## BESCHLUSSVORLAGE

## FÜR DEN BEBAUUNGSPLAN S 55 „MÜHLBACHGASSE“

- Behandlung der eingegangenen Stellungnahmen, die während der frühzeitigen Beteiligung der Träger öffentlicher Belange und der Öffentlichkeit vorgebracht wurden (§§ 3 Abs. 1 und 4 Abs. 1 BauGB i. V. m. § 13a)
- Billigungs- und Auslegungsbeschluss

Fassung vom 07.03.2024

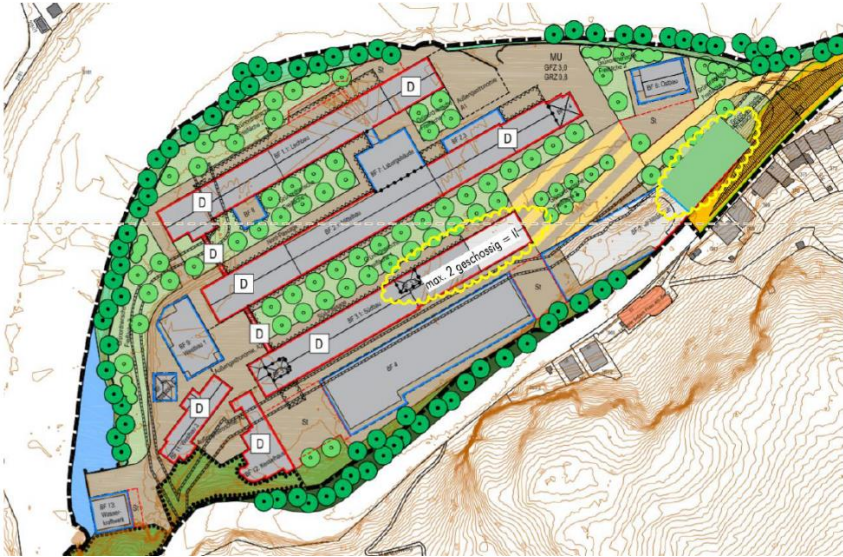
Stellungnahme	Fachliche Würdigung / Abwägung
<p><i>Sonstige fachliche Information und Empfehlungen aus der eigenen Zuständigkeit zu dem o.g. Plan, gegliedert nach Sachkomplexen, jeweils mit Begründung und ggf. Rechtsgrundlage.</i></p> <p>Aus dem vorliegenden Bebauungsplanentwurf sind nachstehende Besprechungspunkte vom 17.01.2023 nicht zu erkennen bzw. wurden nicht berücksichtigt.</p> <p><b>Mobilitätshub:</b> Reduzierung und Verlagerung in Richtung Westen. Verlässliche Höhenschnitte im Bereich Mobilitätshub/ Tiroler Straße.</p>	<p>Bei dem auf Initiative der Stadt Füssen und Eigentümers einberufenen Scoping-Termin am 05.04.2023 wurde vom Büro OPLA die Charakteristik des Masterplans erläutert. Der städtebauliche Masterplan sowie der daraus entwickelte Bebauungsplan haben gemeinsam das Hauptziel, die bestehende historische Bebauung zu sichern und als solche wieder erlebbar zu machen. Als Ergänzung zum Bestand soll zudem der „Südbau“ in seiner Zeilenstruktur bis auf die Höhe des Lechbaus verlängert werden, wodurch die neue Platzgestaltung beim Eingang des Magnus Parks städtebaulich hervorgehoben wird. Eine strenge Grünordnung betont zudem die Zeilenbebauung. Die notwendigen und öffentlichen Stellplätze sollten nach bisheriger Planung in einem zentralen Mobilitätshub untergebracht werden, sodass das historische Ensemble durch den ruhenden Verkehr nicht beeinträchtigt wird und ein weitestgehend autofreies Quartier mit hochwertiger Freianlagen entstehen kann.</p> <p>Der angestrebte attraktive urbane Nutzungsmix (Gewerbe, Handwerk, Dienstleistungen, Gastronomie, Indoor-Freizeit Nutzungen, Bildung, ergänzendes Wohnen) benötigt selbst dann eine erhebliche Erhöhung des Stellplatzbedarfs im Magnus Park, wenn von der Stellplatzsatzung der Stadt Füssen abweichende Stellplatzzahlen festgesetzt werden.</p> <p>Die Anzahl der notwendigen Stellplätze wären selbst um den Preis einer noch weitergehenden Flächenversiegelung gegenüber dem Bestand nicht abbildbar. Eine Verteilung der notwendigen Stellplätze im gesamten Quartier stünde zudem im diametralen Widerspruch zu den oben genannten städtebaulichen Zielen einer Aufwertung und Attraktivierung der Freiraumgestaltung und Erlebbarkeit des Industriedenkmals.</p> <p>Die Konsequenz aus den oben genannten städtebaulichen Zielen ist die Bündelung der Stellplätze in einem Mobilitätshub. Für diesen wurden unter Berücksichtigung der</p>

Stellungnahme	Fachliche Würdigung / Abwägung
	<p>oben angeführten städtebaulichen, landschaftlichen und denkmalschutzfachlichen Leitziele verschiedene Standortvarianten untersucht.</p> <p>Bei dieser Alternativenprüfung wurden folgende Kriterien beachtet:</p> <ul style="list-style-type: none"> <li>denkmalgeschützte Gebäude mit vorgegebenem Raster und beschränkter Statik</li> <li>Sicherung von bestehendem Gewerbe (Faserzentrum als Ankermieter des Magnus Parks)</li> <li>Einbindung in das historische Ensemble und Landschaft</li> <li>hohe Grundwasserstände und schwierige Bodenbeschaffenheit.</li> </ul> <p>Eine Integration des Mobilitätshubs in die historischen Gebäude scheidet aus mehreren Gründen aus. Die historische Bausubstanz weist keine hinreichende Tragkraft auf. Eine statische Ertüchtigung lässt sich weder wirtschaftlich noch denkmalschutzrechtlich darstellen. Darüber hinaus lässt die baukonstruktive Rasterung keine effiziente Parkraumverteilung zu. Die erforderlichen Erschließungsanlagen würden grob verunstaltend wirken und dem Leitziel eines autofreien Quartiers widersprechen.</p> <p>Konsequenz hieraus ist, dass nur der Neubau eines Mobilitätshubs diesen städtebaulichen Zielen Rechnung tragen kann. Für den Neubau wurden verschiedene Varianten geprüft.</p> <p>Eine Verortung an der Stelle der südlichen Gewerbehalle scheidet aus. Das ehem. Faserzentrum ist Ende der 1980er Jahre aus Mitteln der Wirtschaftsförderung von Bund und Länder unter Einsatz des damaligen bayrischen Ministerpräsidenten gefördert worden und war Bestandteil einer Kooperation des Freistaats Bayern mit dem Land Baden-Württemberg. Das Faserzentrum sollte in Kooperation mit dem wissenschaftlichen Transferzentrum für nachwachsende Faserrohstoffe in Reutlingen Prozesse der Aufbereitung, der Spinnerei, des Webens, des Färbens und der Ausstattung untersuchen sowie Forschungs- und Entwicklungsarbeiten mit praktischem Bezug für die industrielle Weiterverarbeitung der Flachsfaser im textilen und nichttextilen Bereich leisten (siehe etwa LT-Drs. Baden-Württemberg 10/2488, S. 7). Das Faserzentrum ist damit – wie der Magnus-Park insgesamt – ein Zeugnis bayrischer und baden-württembergischer Industriepolitik und des Niedergangs der deutschen Textilindustrie. Zugleich ist das ehem. Faserzentrum auch heute noch mit dem wichtigsten Ankermieter (Erhart GmbH, Werkzeug- und Gerätebau) des Magnus Park belegt. Eine nachhaltige und wirtschaftlich darstellbare Entwicklung des Quartiers kann nur</p>

Stellungnahme	Fachliche Würdigung / Abwägung
	<p>mit Rücksicht auf die bestehenden Mieter gelingen. Ein Bestandschutz der bestehenden Mieter ist für den Stadtrat neben der Revitalisierung des Gesamtquartiers vorrangiges Planungsziel.</p> <p>Eine Überbauung der Halle wurde vom Eigentümer geprüft, ist aber aus bautechnischen und statischen Gründen nicht wirtschaftlich darstellbar und wäre auch denkmalfachlich nicht adäquat. Die Anregung, den Mobilitätshub weitestgehend als Verlängerung an die südliche Gewerbehalle zu rücken, nähme der Gewerbehalle ihre zentrale Zufahrt sowie Aufstell- und Wendeflächen, die auch weiterhin jedenfalls für LKW von 7,5 bis jedenfalls 20 t gewährleistet bleiben müssen. Die vorgeschlagene Verortung würden zwar denkmalfachliche Belange noch weiter stärken, zugleich jedoch die Existenz bestandsgeschützter gewerblicher Nutzungen und einen Gewerbebetrieb mit über 50 Arbeitsplätzen, der aktuell Investitionen in Millionenhöhe tätigt, gefährden. Sie scheidet vor diesem Hintergrund aus.</p> <p>Ergebnis dieser städtebaulichen Ziele und Variantenuntersuchung ist, dass eine Neuerrichtung eines Mobilitätshubs nur an der geplanten Stelle städtebaulich sinnvoll ist und den denkmalschutzfachlichen Ansprüchen des Industrieareals Rechnung trägt.</p> <p>Das BLfD hat selbst im Vorfeld des Bauleitplanverfahrens signalisiert, dass die Wiederöffnung des Mühlgrabens kein denkmalschutzfachliches Dogma ist und einer hochwertigen städtebaulichen Entwicklung des Quartiers nicht im Weg stehen soll. Vorrangiges Ziel der Bauleitplanung ist es, die derzeitige historische Bebauung wieder erlebbar zu machen. Weiterhin wolle man die südliche Zeile bis Höhe des Lechbaus verlängern, um die Platzgestaltung beim Eingang des Magnus Parks städtebaulich hervorzuheben. Eine strenge Grünordnung betone zudem die Zeilenbebauung. Die notwendigen und öffentlichen Stellplätze sollten nach bisheriger Planung in einem zentralen Mobilitätshub untergebracht werden, sodass das historische Ensemble durch den ruhenden Verkehr nicht beeinträchtigt wird. Von der Vertreterin und dem Vertreter des Bayerischen Landesamt für Denkmalpflege wurde zudem betont, dass der Mühlbachgraben nicht im Vordergrund stehe, wenn die städtebauliche Zeilenstruktur als Mehrwert gewonnen werde.</p> <p>Ergebnis der Vorabstimmung war, dass für die Verfüllung des Mühlgrabens kompensatorische Maßnahmen denkbar sind.</p> <p>Im Rahmen der Erarbeitung der Verfahrensunterlagen wurde ein digitales Massenmodell auf der Grundlage des Reliefs (LOD2 Daten) erarbeitet. Dieses dient als Ar-</p>

Stellungnahme	Fachliche Würdigung / Abwägung
<p><b>Südbauerweiterung:</b> max. 2-geschossiger Anbau zur Wahrung der historischen Fassade im Hintergrund.</p> <p><b>Mühlbachgraben:</b> Wiederherstellen des Mühlbachs im vorderen Bereich.</p>	<p>beitsinstrument zur Beurteilung der Auswirkung der Planung und ist deutlich aussagekräftiger als 2D Schnitte. Die Begründung wird mit entsprechenden Bildern ergänzt.</p> <p>Der Stellungnahme wird Rechnung getragen. Die Erweiterung des Anbaus wird auf zwei Geschosse (wie im Bestand vorhanden) mit Flachdach reduziert.</p> <p>Wie bereits oben erläutert, wurde von der Vertreterin und dem Vertreter des Bayerischen Landesamt für Denkmalpflege betont, dass der Mühlbachgraben nicht im Vordergrund stehe, wenn die städtebauliche Zeilenstruktur als Mehrwert gewonnen werde. Durch den geplanten Rückbau der Zwischenbauten sowie der strengen Grünordnung wird dieses städtebauliche Ziel erreicht. Des Weiteren wurde beim gemeinsamen Scoping-Termin von Seiten des Landesamtes erklärt, dass der Mühlbachgraben unter Umständen auch auf einer nur begrenzten Länge von zwei bis drei Meter oder am Anfangspunkt (z.B. die Lecheinbuchtung mit 2-3 Meter unter der Brücke) und am Endpunkt (Rückgebäude Kesselhaus) präsentiert werden könne.</p> <p>Im Gesprächsverlauf hat man sich auf die zwei Standorte Anfang- und Endpunkt verständigt.</p> <p>Im städtebaulichen Masterplan, welcher beim Scoping-Termin erläutert wurde und Grundlage des Bebauungsplans darstellt, werden die zwei Standorte zur historischen Würdigung „<i>Lecheinbuchtung unter der Brücke</i>“ und „<i>Rückgebäude Kesselhaus</i>“ dargestellt. An dieser Variante der historischen Würdigung hält die Stadt Füssen auch weiterhin fest. Um dieser Planung nochmals Nachdruck zu verleihen werden in der Planzeichnung die zwei Standorte durch Hinweise gekennzeichnet und in der Begründung genauer erläutert. Die konkrete Umsetzung unter Einbindung des BLfD wird in einem städtebaulichen Vertrag mit dem Entwickler vertraglich vereinbart.</p> <p>Eine Öffnung des Mühlgrabens steht zudem im Konflikt mit dem Mobilitätshub-Standort. Wie bereits vorausgehen erläutert, ist ein alternativer Standort für den Mobilitätshub nicht ohne Eingriffe in die Baudenkmäler oder das bestehende und zu haltende Gewerbe möglich.</p>

Stellungnahme	Fachliche Würdigung / Abwägung
<p>Siehe Skizze in der Anlage.</p> 	<p>Die Anlage dient der Kenntnisnahme.</p>
Beschlussvorschlag	
<p>Der Bebauungsplanvorentwurf wird entsprechend der fachlichen Würdigung/ Abwägung redaktionell durch Hinweise zur historischen Würdigung des Mühlgrabens ergänzt. Zudem wird die Begründung um Bilder aus dem 3D Massenmodell redaktionell ergänzt. Der Bebauungsplanvorentwurf wird dahingehen geändert, dass die Erweiterung des Südbaus auf die Höhe im Bestand mit Flachdach begrenzt wird.</p>	
<p>Beschluss: ____:____</p>

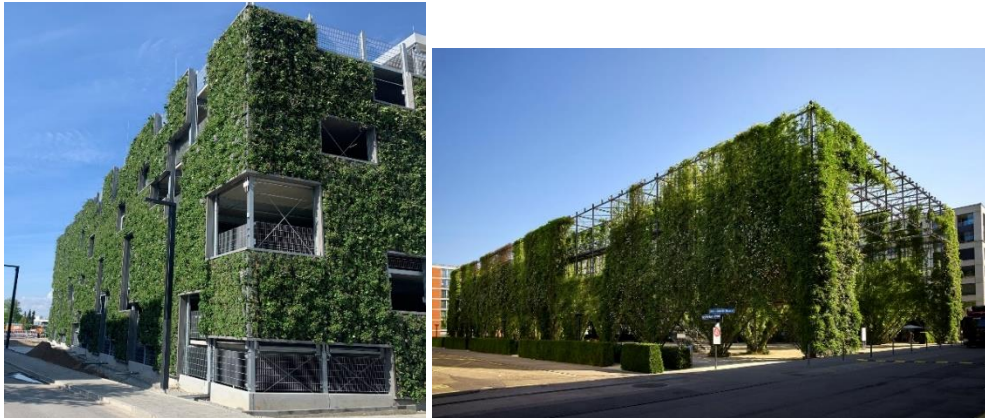
Stellungnahme	Fachliche Würdigung / Abwägung
<p><i>Einwendungen mit rechtlicher Verbindlichkeit aufgrund fachgesetzlicher Regelungen, die im Regelfall in der Abwägung nicht überwunden werden können (z.B. Landschafts- oder Wasserschutzgebietsverordnungen).</i></p> <ul style="list-style-type: none"><li>• Einwendungen</li></ul> <p>Siehe „Sonstige fachliche Informationen und Empfehlungen“</p> <p><i>Sonstige fachliche Informationen und Empfehlungen aus der eigenen Zuständigkeit zu dem o. g. Plan, gegliedert nach Sachkomplexen, jeweils mit Begründung und ggf. Rechtsgrundlage.</i></p> <p><b>SG 40 – Bauplanungsrecht / Städtebau:</b></p> <p>Das Planungsareal wird im Westen und Norden durch den Wildfluss Lech und im Süden durch den Steilhang des Hutlersberg räumlich und topografisch scharf abgegrenzt. Die einzige Erschließungsmöglichkeit befindet sich an der nach Osten spitz zulaufenden Grundstücksecke, welche aufgrund der nachfolgend exemplarisch dargelegten, zahlreichen Einschränkungen eine städtebaulich schwierige und hoch relevante Engstelle darstellt.</p> <p>Das ehem. Hanfwerkeareal wird sowohl südöstlich als auch nordöstlich vom Ensemble, „Altstadt Füssen“ umschlossen, was die vielfachen und wichtigen wechselseitigen Sichtbeziehungen unterstreicht.</p> <p>Mit dem Hohen Schloss, dem ehem. Benediktiner Kloster St. Mang, einem Baudenkmal von nationaler Bedeutung, und dem südlichen Abschluss des Ensembles „Altstadt Füssen“, am Fuße des Hutlersberg, nach Westen durch die Filiationkirche „unserer Lieben Frau am Berg“ samt Kreuzweg auf den Kalvarienberg begrenzt, dürfte es sich hier um eine der relevantesten Sichtbeziehungen für die Altstadt von Füssen handeln!</p>	<p>Die Stadt Füssen bedankt sich für die Stellungnahme. Die Ausführungen zur Lage, Topografie, dem Denkmalschutz, Erschließung und Bestand dienen der Kenntnisnahme.</p>

Stellungnahme	Fachliche Würdigung / Abwägung
<p>Insbesondere die stark bewegte Topografie mit Blickbeziehungen auch von höher gelegenen Standorten wie z.B. Baumgarten, Hohes Schloss, Kloster St. Mang, Lechhalde, Hutlers- und Kalvarienberg erfordert eine sehr differenzierte und fachlich fundierte Betrachtung und Bearbeitung der wichtigen wechselseitigen Beziehungen.</p> <p>Zudem stellt das Areal der ehern. Hanfwerke Füssen AG mit der zugehörigen, nördlich der historischen Altstadt gelegenen, Arbeiterohnsiedlung einen wichtigen und anschaulich erhaltenen Baustein in der Stadtentwicklung von Füssen dar, der sowohl in wirtschaftlicher als auch sozialer Hinsicht richtungsweisend war und ist.</p> <p>Die Engstelle, in ausgesprochen sensibler und exponierter Lage, muss damit eine Vielzahl an Funktionen erfüllen und auch mit dem Thema der sackgassenartigen Erschließung des mit ca. 5,6 ha doch beachtlich großen Areals umgehen. Ziel der Planung muss damit, unter Berücksichtigung der nachfolgend exemplarisch aufgezeigten Rahmenbedingungen, die qualitative Sicherung der städtebaulich hochwertigen Situation sein.</p> <p><u>Orts- und Landschaftsbild:</u></p> <p>Der südliche Teil des Ensembles Altstadt Füssen ist bzw. war mit seiner einzeiligen Hangbebauung am Fuß des Hutlersbergs sowohl topografisch als auch durch die vorhandenen Grünstrukturen organisch in den Landschaftsraum eingebettet.</p> <p>Mit der nicht genehmigten Veränderung der Zufahrtssituation im Jahr 2016 wurden u.a. die nördlich der Straße vorhandenen Gehölzstrukturen ebenso wie die in Teilbereichen vorhandenen Anböschungen ersatzlos, zugunsten der neuen Erschließungsstraße samt Parkflächen, von der Zufahrt bis auf die Höhe des Mittelbaus nach Westen, entfernt. Damit wurde die mehrere Meter hohe, nach Westen ansteigende, Stützwandkonstruktion der Tiroler Straße freigelegt und der südliche Abschluss des Ensembles mit seinen zahlreichen Einzeldenkmälern optisch aus dem Landschaftskontext herausgerissen. Gerade in der Fernwirkung, von der gegenüberliegenden Lechseite und der Lechbrücke wurde die organische Einbindung durch den grünen Hangfuß gleichsam</p>	<p>Die Stadt Füssen teilt die Einschätzungen zu den bauleitplanerischen Herausforderungen. Allerdings ist ersichtlich keine städtebauliche hochwertige Situation vorhanden, sondern eine nahezu vollversiegelte Gewerbe- und Industriebrache. Ziel der Bauleitplanung ist die Schaffung einer städtebaulich hochwertigen Situation.</p> <p>Die Verlegung der ehemaligen Zufahrt ist notwendig geworden, da die alte Zufahrtsbrücke zum Gewerbe- und Industrieareal nicht mehr tragfähig für den motorisierten Individualverkehr, insbesondere der LKW war. Die aktuell über 100 Mieter und Nutzer des Magnus-Parks drohten ihre einzige wegemäßige Erschließung zu verlieren. Klargestellt wird, dass auch vor Anlage der neuen Zufahrt keine komplette Anböschung an der Stützwand vorhanden war, da zwischen Stützwand und dem ehemaligen Gehölzbestand ein Fußweg für die Arbeiter bestand (s. nachfolgendes Bild). Wie auch das Staatliche Bauamt im Rahmen eines Scoping Termins gefordert hat, muss die Rückverankerungen der Stützwand für regelmäßige Revisionen uneingeschränkt zugänglich sein.</p> <p>Die geplante Bebauung mit einem Mobilitätshub stellt einerseits die Zugänglichkeit der Rückverankerungen sicher (im städtebaulichen Vertrag abgesichert) und kann andererseits die Einbindung in das Landschaftsbild verbessern (z. B. begrünte Fassade).</p>

Stellungnahme	Fachliche Würdigung / Abwägung
<p>abgeschnitten und durch den technoiden Sockel eines Verkehrsbauwerks ersetzt.</p> <p><b>Trotz der zahlreichen Vorabstimmungen in denen dieser Punkt mehrfach thematisiert wurde befasst sich die vorliegende Planung weiterhin nicht mit dem bekannten Problem und zeigt auch keinerlei Lösungsansätze auf.</b></p>	<p>Bsp.: Parkhaus TONIPark in Augsburg und einer Grünfassade, Jakob Rope Systems</p> <div data-bbox="1106 300 2087 718">  </div> <p>Bestehender Weg bevor die neue Zufahrt erstellt wurde:</p> <div data-bbox="1106 778 2087 1289">  </div>

Beschlussvorschlag	
<p>Der Bebauungsplanvorentwurf wird entsprechend der fachlichen Würdigung/ Abwägung redaktionell um die Standorte der historischen Würdigung ergänzt. Die Begründung wird zudem fortgeschrieben und die Höhenfestsetzung des Mobilitätshubs wird rechtsredaktionell überarbeitet. Der Bebauungsplanvorentwurf wird dahingehen geändert, dass eine max. Dachneigung bei den historischen Zeilenbauten festgesetzt wird und Ferienwohnungen ausgeschlossen werden.</p>
